TIETURVALLISUUSARVIOINTI RAPORTTI

Projekti	Vt 4 Rantaväylän parantaminen välillä Ahonlaidan ETL – Lohikosken ETL, Jyväskylä, tiesuunnitelma
Tilaaja	Keski-Suomen ELY-keskus ja Jyväskylän kaupunki
Arvioija	Erkki Sarjanoja, Ramboll Finland Oy
Suunnittelija	Satu Rajava, Ramboll Finland Oy Tuomas Mäkelä, Ramboll Finland Oy
Tarkastusaika	17.10.2018
Suunnittelijan vastineet	22.11.2018
Käsittelykokous	5.12.2018 ja 14.12.2018 Liikennevirasto Ryyränen/Ramboll Rajava

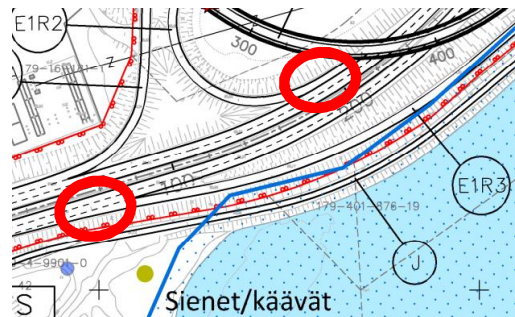
B1. Rampeilla E1R1 ja E1R4B ympyräkaarien välissä ei ole siirtymäkaaria, mikä on auton ohjattavuuden kannalta haasteellinen. Varsinkin vastakkaisten kaarien osalta sujuva siirtyminen kaarelta toiselle vaatii siirtymäkaaret (klotoidit) ohjattavuuden takia. Niiden puuttuminen voi johtaa äkkinäisiin ohjausliikkeisiin, mikä puolestaan aiheuttaa ajoneuvon hallinnan menettämisen- ja törmäysriskin.

Klotoidit on lisätty geometrioihin.

Suunnittelijan vastine hyväksyttiin.

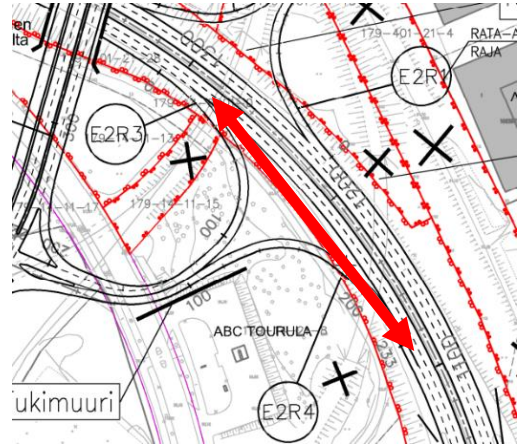
B2. Erkanemiskaistat puuttuvat valtatieltä 9 ramppien E1R2 ja E1R3 alusta. Lisäksi päätien kaarteet heikentävät rampin näkymistä ja siten lyhentävät päätöksentekonäkemiä. Kaistanvaihoista voi tulla äkkinäiset ja ramppille siirtymisen yhteydessä on jarrutettava päätiellä. Ongelmaa pahentaa jatkossa se, että uudella (E1R5) on hyvä erkanemiskaista ja autoilijalle voi syntyä oletus, että muillakin rampeilla on vastaavat erkanemiset.

Nykyisille rampeille ei esitetä tässä tiesuunnitelmassa toimenpiteitä. Molemmat vaativat nykyisten siltojen leventämistä, jotta kaistoja voitaisiin pidentää. Ramppien geometriaa kannattaa parantaa myöhemmin, kun nykyisiin siltoihin ollaan tekemässä muutoksia.

Esitetyille rampeille ei suunnitelmassa ole esitetty toimenpiteitä eli ovat nykyisen kaltaisia. Todettiin, että ramppien geometrian muutokset vaikuttavat nykyisiin siltoihin, joihin tässä suunnitelmassa ei ole esitetty toimenpiteitä.

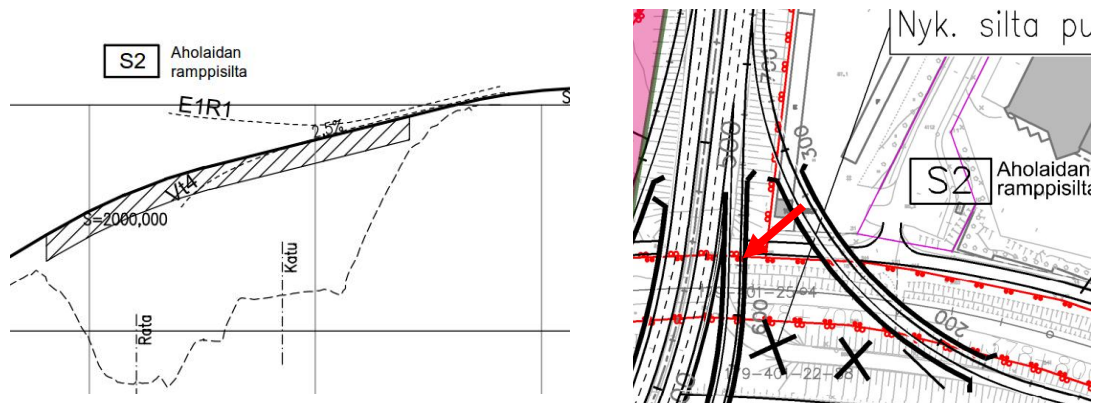
B4. Tourulantien suuntaisella jalankulku- ja pyöräilyväylällä on pieni kaarresäde (noin 20 m) Vapaaherrantien liittymän tuntumassa. Se aiheuttaa näkemäpuutteen ja pyöräillessä riski ajautua väylän vasempaan reunaan suuntaan on ilmeinen. Väylän alamäki lisää pyöräilijän ajonopeutta ja viereinen alikulku heikentää näkemää. Riski yhteentörmäyksille tai kaatumiselle on olemassa.

Tiesuunnitelmassa ei esitetä nykyiselle jkpp-väylälle toimenpiteitä (katuverkon jkpp-väylä, jonka kaupunki omistaa). Väylää voidaan kyllä parantaa nykyisestä, kun Tourulan etl:n ramppi puretaan pois. Väylän muuttaminen vaatisi kaavamuutoksen.

Todettiin, että jkpp-väylä on nykyinen ja Jyväskylän kaupungin omistuksessa. Tässä suunnitelmassa ei esitetä jkpp-väylälle muutoksia. Kaupunki voi myöhemmin tehdä muutokset väylään, kun Tourunlan eritasoliittymän ramppi on purettu ja tarvittava kaavamuuotos on tehty.

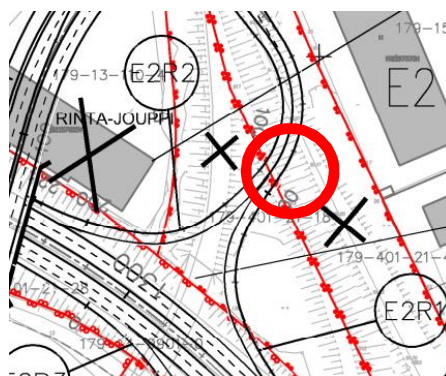
C1. Sillan kaitteet muodostanevat näkemäesteen noustaessa vt 4 rampilla (E1RB4) Vaajakosken suunnasta pohjoiseen. Lähestymisnäkemä ei ole riittävä ohjeen mukaan. Ongelmaa lisää se, että ramppi nousee voimakkaasti ja viereinen ramppi (E1R1) laskee.

Rampin R1R4B liityntäkaistaa valtatielle 4 pidennetään siltaan S9 asti, jolloin saadaan pidemmälle matkalle "oma kaistaa" ja hieman enemmän aikaa vaihtaa kaistaa. **Tilanne paranee nykytilanteesta huomattavasti.**

Näkemiä voitaisiin parantaa vielä enemmän, jos rampin R1R4B vaakageometriaa voidaan muuttaa viemällä väylää vielä enemmän viereiselle kiinteistölle päälle (Stark). Tämä tosin heikentäisi vastaavasti rampin pystygeometriaa, koska ramppi pitäisi nostaa nopeammin radan yli eli rampin pituuskaltevuus kasvaa. Ja lisäksi tie-suunnitelman valitusriskiä entisestään.

Suunnittelijan vastine hyväksyttiin.

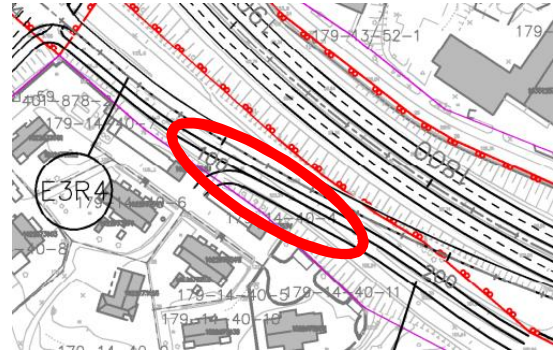
C3. Päättävä kaista aiheuttaa epävarmuutta rampilta oikealle kääntyvälle: kannattaako ajaa päättävälle kaistalle vai suoraan vasemmalle, jatkuvalla kaistalle; osa autoilijoista ajaa oikealle, osa vasemmalle kaistalle. Täten kaistanvaihtotilanteessa voi syntyä epätietoisuutta, mikä aiheuttaa kylki- tai peräänajoriskin.

Ko. kaista on poistettu suunnitelmasta. Ramppiliittymän jälkeen kiertoliittymän suuntaan menee vain yksi kaista.

Suunnittelijan vastine hyväksyttiin.

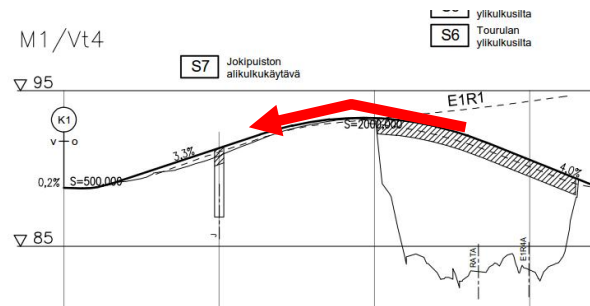
C4. Välikaista rampin (E3R4) ja jalan- kulku- ja pyöräilyväylän välissä on ka- pea. Ramppia alamäkeen kiihdyttävä auto voi syöksyä väylälle. Autojen ajono- peudet lienevät vielä pieniä, mikä pie- nentää mahdollisen onnettomuuden seu- rauksia, joten tämä huomio C-luokassa.

Rampin ja jkpp-väylän väliin tulee betoninen melukaide, jolloin auton ”syöksyminen” kevyen liikenteen väylälle estyy.

Suunnittelijan vastine hyväksyttiin.

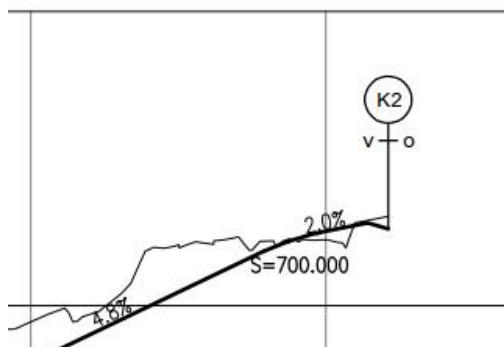
C5. Maantielle M1 tiukahko kupera pyöristyskaari lyhentää näkemää kohdassa, jossa moottoritie on päät- tynyt ja lähestytään Tourulantien T- liittymää. Tilanteessa autoilija on hi- dastettava merkittävästi ajonopeut- taan ja asennoiduttava moottori- tieympäristöstä taajamaympäris- töön. Kohdassa on myös rampin E1R5 liittymiskaista. Erityisesti mah- dollisen kaistanvaihdon päätöksenteolle tulisi olla pitempi näkemä. Tilanne voi johtaa äkki- jarrutuksiin ja nopeisiin kaistavaihtoihin.

Ohjearvo kaksiajorataiselle tielle on nopeudella 60km/h S=2000.

Suunnittelija esittää, että moottoritie päättyy pl 400 (taajama alkaa tästä ja on plv 0-400) ja liikennevaloista varoitetaan ennakkoon. Lisäksi liikenteenohjaussuunnitel- massa on kaistat opastettu ennakkoon noin pl 880, jolloin kaistanvaihdolle jää riittä- västi aikaa.

Pyöristyskaari on myös parannettu arvoon S=2200.

Suunnittelijan vastine hyväksyttiin.

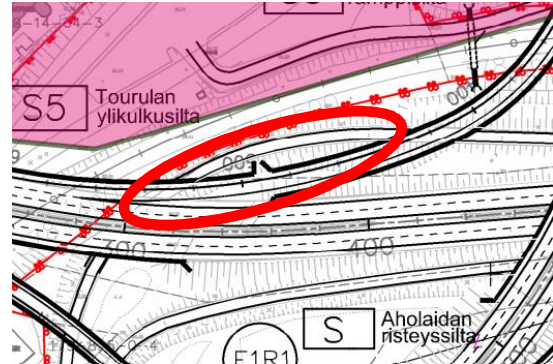
C6. Rampilla E2R3 odotustilan pituuskaltevuus 2% vaikeuttaa liikkeelle lähtemistä ja etenkin raskaan liikenteen osalta voi johtaa tilanteeseen, jossa hitaasti liikkuva ajoneuvo tukkii liittymän tilanteessa, jossa risteävällä suunnalla palaa jo vihreä valo. Risteävällä suunnalla on kaksi kaistaa, joten vasemmalla kaistalla seisova auto voi estää vierekkäistä kaistaa ajavan näkemästä rekkaa. Tilanne voi johtaa risteysonnettomuuteen. Saman tyyppinen tilanne, joskin loivempänä, on rampilla E3R3.

Liittymä on normaali liikennevaloliittymä. Tasoliittymät ohjeen mukaan suositus odotustilan pituuskaltevuudesta on 1%, maksimi 2,5%. Suunnitelmassa pituuskaltevuus on 2%.

Rakennussuunnitelmassa huomioidaan, että liikennevalo-ohjauksessa jätetään riittävästi suoja-aikaa, jolloin liittymä saadaan "tyhjäksi" ennen kuin muualta päästetään liikenne eteenpäin. Kaupungin tulee tarvittaessa käytön aikana säätää valoja.

Suunnittelijan vastine hyväksyttiin.
